## Werfverslag 27 voor project: Zeedijk 365 | 8434 Middelkerke (BE)

1052ANW - Zeedijk 365, 8434 Middelkerke  
gevelrenovatie van de residentie Anita  
Zeedijk 365  
8434 Middelkerke (BE)  
Nummer: 1052ANW-27  
Datum: maandag, 13 mei 2024

**27.3 Brandcompartimentering ~ Gevel**

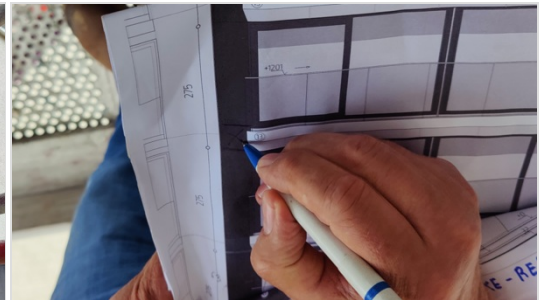
In navolging op 21.5 | WV 21 herhaalt ARCH dat, cf. de verdeling thv de achtergevel, de rotswol stroken ifv brandwerende compartimentering gevel delen nog voorzien dient te worden.

#### 27.4 Aansluitdetails gevelbekleding - dekton

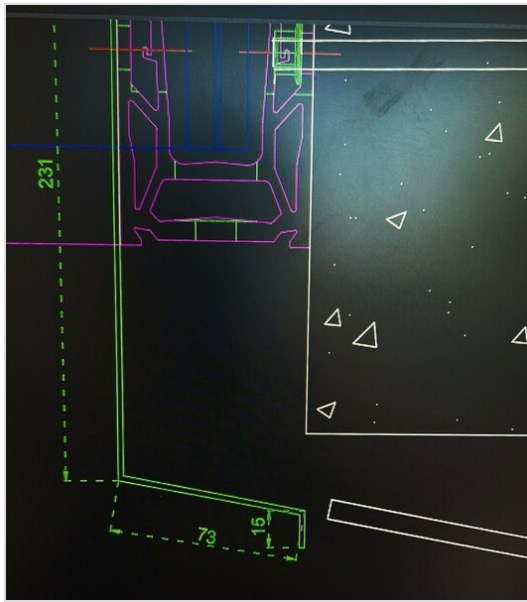
Onderstructuur(gevelbekleding) = stilaan afgerond; samen met OA Dekton, AN & VME worden tijdens de rondgang de verdere aansluitdetails besproken.

- 1 ) Ifv (behoud)continuïteit van de werken wordt de verankering van de stelling thv de penanten overgezet tot net naast de balkon elementen. Hierbij wordt, na het verwijderen van de stelling ( ten einde werken), de resterende gevelbekleding d.m.v. een hoogte werker afgewerkt (passtukken). Naadverdeling principe schets zie foto.

- 2) Dekton wordt tot +3cm boven peil vloer | bestaand balkon afgewerkt. Na het plaatsen van de vloerafwerking (+2 cm) blijft een naad van 1cm over tussen de afgewerkte tegel en het Dekton paneel; hierachter wordt een barrière gevormd d.m.v. een opstand van (1 cm) achter de Dekton. Gevel blijft hierbij een open / verlucht systeem waar d.m.v. regelstructuur eventueel resterend doorgeblazen water doorloopt kan ventileren.

- 3) Plooiwerk wordt uitgelijnd in lijn met achterkant profiel ~ borstwering. Dekton wordt hierbij 1cm terug springend uit vlak gebracht.
- 4) Afwerking (Dekton) thv de hellende balkon hemels worden vanuit center gelijk over de breedte van het balkon verdeeld.

- 5) OA voorziet ifv afwerking | naad buurgebouw thv linkse- & rechtse naad onder de Dekton een zwarte (Delta) façade tape.

### 27.12 Plaatsing buitenschrijnwerk

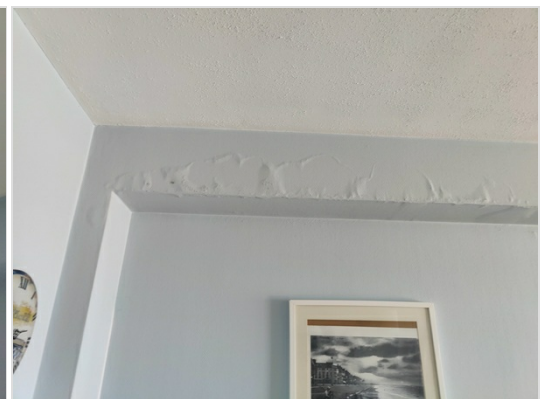
In navolging op 26.5 laat AN weten dat plaatsing buitenschrijnwerk een week opgeschoven is; concreet:  
Week 21 - week van 20 mei | Opstart buitenschrijnwerk Achtergevel  
Week 22 - week van 27 mei | Opstart buitenschrijnwerk Voorgevel

**27.14 App 401 ~  
Venstertablet**

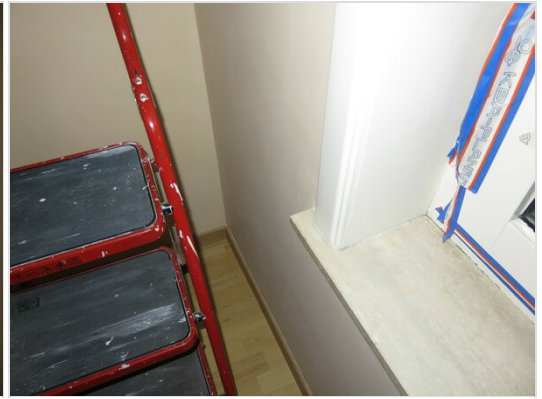
Eigenaar meld dat thv kamer 2 de tablet | buitenschrijnwerk aan de linkerkant gebarsten is; bovendien vertoont de muur er onder ook een barst.

AN merkt in navolging hierop dat raamtablet net zoals de bezetting onder het raam, cfr. de plaatsbeschrijving, reeds gebarsten was. Kiest er voor naast deze melding verder geen gevolg meer te geven.
